FCM株式会社 大阪工場 殿		発行日： 2015年05月13日			
		整理No： 46F-05-004			
協力工場 不良品連絡書					
再発防止のため対策を記入の上、指定回答日までに原本を提出して下さい。		承認	調査	担当

X.FL-LP-040(LP シェル)Au エリア不良について

(品名・品番)	: X.FL-LP-040 (L P シェル)
(めっき仕様)	: 全面 N i めっき 1.27 μ m、部分 A u めっき 0.01 μ m
(めっきロット)	: 4/2 95-D (D2.3-1460)
(母材ロット)	: C26-3.24601
(発生状況)	: 10,400p のリールから 4,000p 使用后、異常箇所が 100p 発生

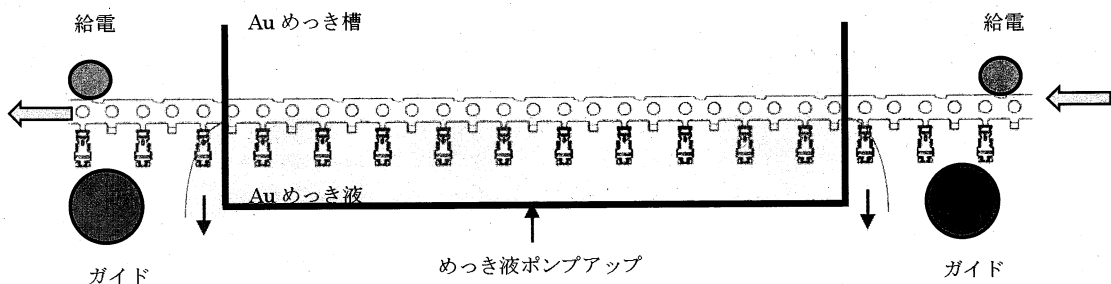
Au めっきは液面制御方式にて、製品部のみ Au めっきがされるようにめっき加工を行っています。今回の異常箇所は、

- ・ リール内で部分的に Au めっきエリア不足が発生していること
- ・ 電流チャートから Au めっき電流の電圧値が若干上昇していること

これらのことから、めっき液に浸っている製品面積が小さくなることで、電圧が上昇している状況であると考えられます。

また、異常部分から正常めっきエリアの状態へ自然に復旧していることから、めっき液の液面低下ではなく、製品が液面から上がる事象により、必要な Au めっき範囲から逸脱している状況になったものと考えられます。

エリア不良の状態 (製品が上がり、浸かっていない部分がある)

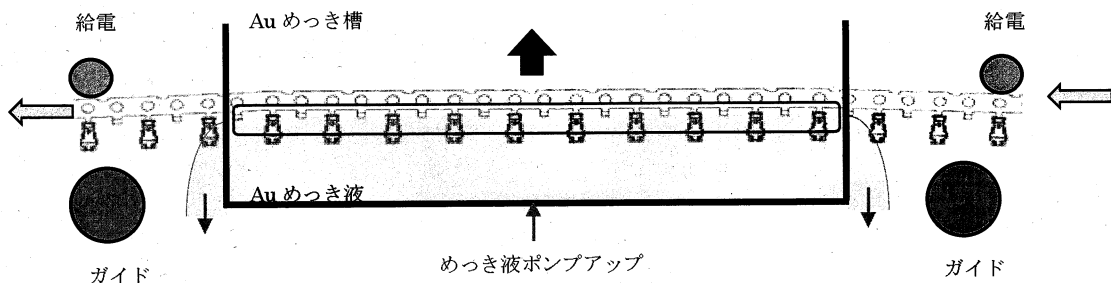
この状態に至った要因として、めっき工程内の製品のたるみ状態が変化し、張る傾向になったことにより、めっき液面の位置から製品が上がった可能性が高いと考えられ、リール間の継ぎ作業にバックテンションがかかってしまったなどの要因が推測されます。(下記再現確認を行いました。)

通常の状態 (キャリア部の一部まで浸かっている)

電流チャート記録
(電圧値の連続記録)

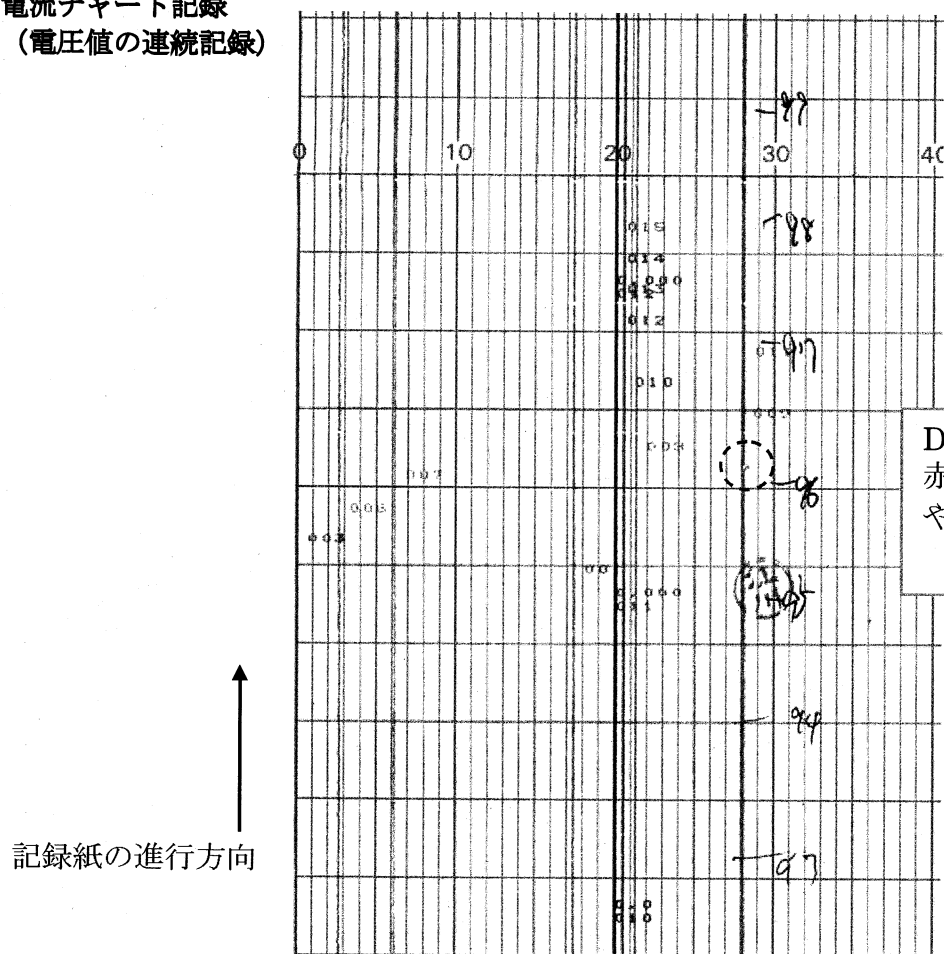
ご連絡をいただきました発生ロットについて、生産履歴の確認をいたしました。工程異常の記録はなく、検査での異常および変化点の打上げもございませんでしたが、電流チャートの記録を確認しますと、Au めっきの電流チャート（電圧値の連続記録）に若干のブレが 1 箇所見られ、当該異常の発生部位に該当すると思われます。

発生のご連絡をいただいたロットでは Au めっき電流のチャート記録に若干のブレが見られましたが、Au めっき厚みに対しての影響はないものと判断して良品として扱っており、Au めっき範囲の異常の可能性については品質確認がされておりました。

電流チャート記録の変動については、今回内容と同様のものは不適合品として取扱い、再検査を実施いたします。

Au エリア不足再現部分

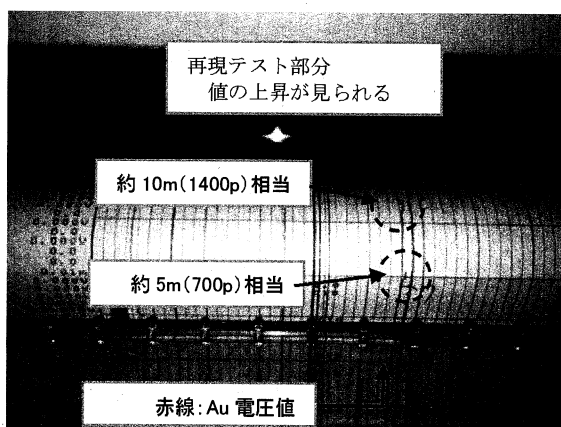
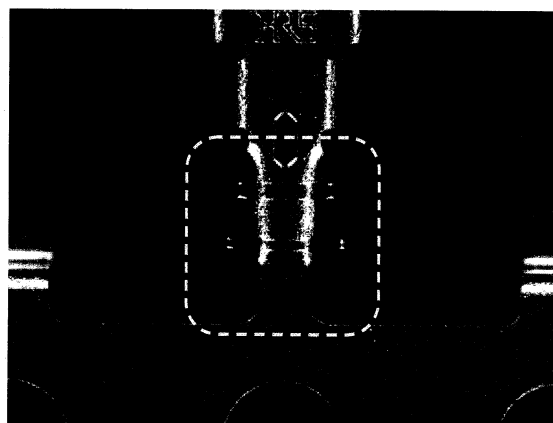
5/14 ご注文分にて、バックテンションの影響による当該事象の再現試験を行いました。変化点のない生産状態から、めっき工程入口側にて、ご支給プレス材の層間紙巻取りを停止し、リールから直接引き出される状態にして、一定のバックテンションがかかる状態に変化させました。

層間紙巻取りを停止した相当時間と同じ程度の範囲の Au エリア不足の発生が見られ、チャート記録への電圧値変動も確認できました。

バックテンションの管理については、プレスご支給材の層間紙を巻取り、製品はフリーテンションの状態ですり出していますので、現状ではバックテンションの管理値などはございませんが、この再現試験結果から、何らかの要因で製品にバックテンションがかかった際に、Au めっき液面への浸漬深さが変化して、Au エリア不足の状態になる可能性があることが確認でき、その範囲は電圧値の変動として、チャート記録に現れることが確認できました。(別紙資料あり)

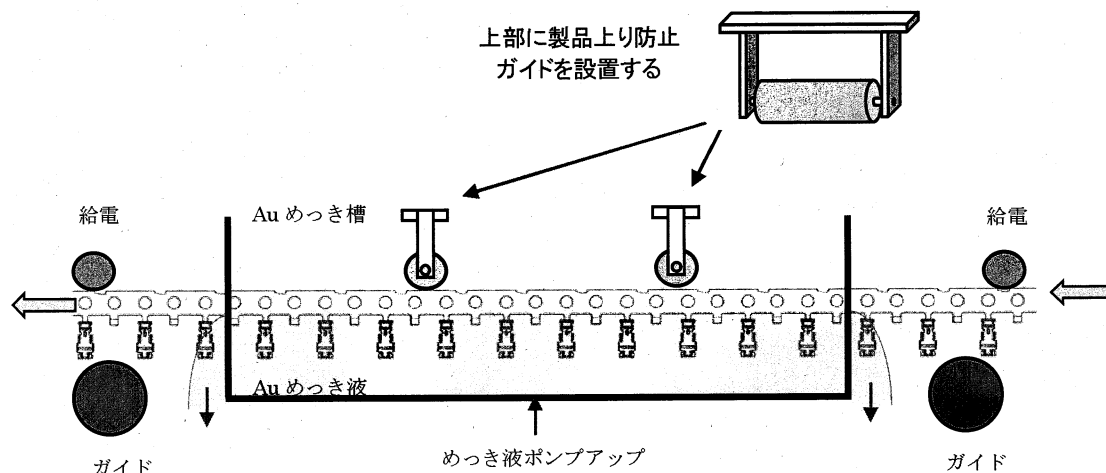
Auめっき液面への製品浸漬深さに影響する要因として、下記が挙げられます。

- ・ 継ぎ作業時に手間取り、プレスご支給材がリールから直接引き出されるとき。
- ・ 層間紙巻取りに不具合が発生し、プレスご支給材がリールから直接引き出されるとき。

現状設備および作業手順としては、これらの完全防止が難しいと思われまますので、上記いずれの際にも、めっき工程内での製品テンションの変動の影響を受けない様に下図のようなガイドを設置し、製品がAuめっき液面から上がらない状態といたします。
